Ergänzung zur Beschlussvorlage OGW/2026/0028

☒ **Beschlussvorschlag laut Beschlussvorlage**☐ **Geänderter Beschlussvorschlag****Betreff:****Grundschule Weitersburg; Auftragsvergabe Verschattung Innenhof****Erläuterungen:**

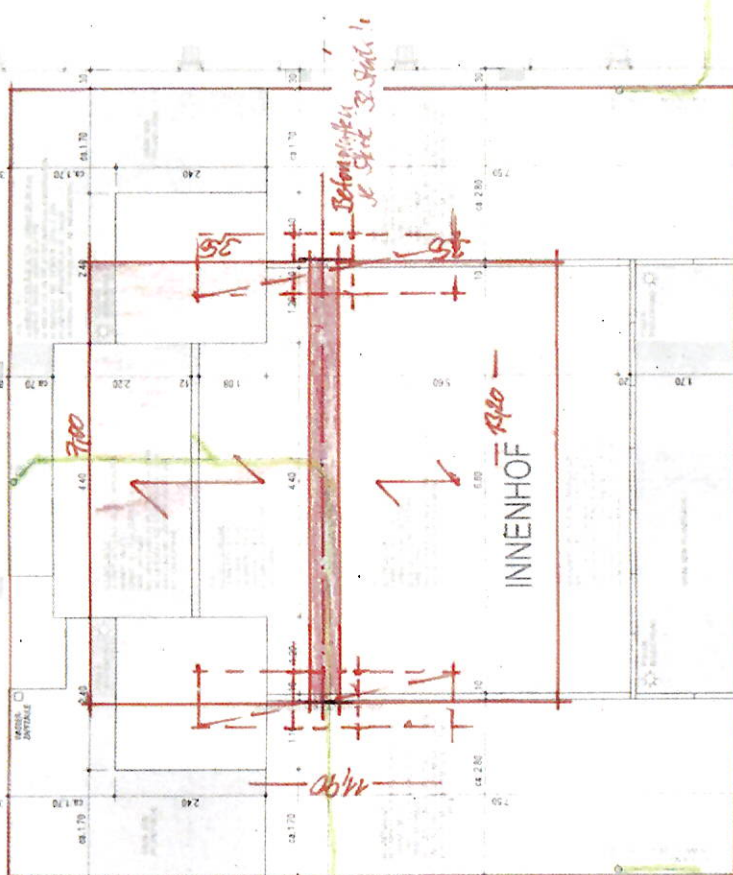
Die Fragen aus der ATU/ HA-Sitzung zur Vergabe werden wie folgt beantwortet:

An einer Grundkonstruktion werden zwei Markisen mit einer Größe von 7,00 x 3,50 m befestigt. Die Grundkonstruktion wird mit insgesamt 64 Betonplatten der Größe 40 x 40 x 5 cm gehalten, die links und rechts neben der Grundkonstruktion angeordnet werden. Diese werden verkleidet und dienen als Sitzflächen und Auflager.

Eine Bodenplatte bzw. Einzelfundamente sind mit dieser Konstruktion (Betonplatten) nicht notwendig.
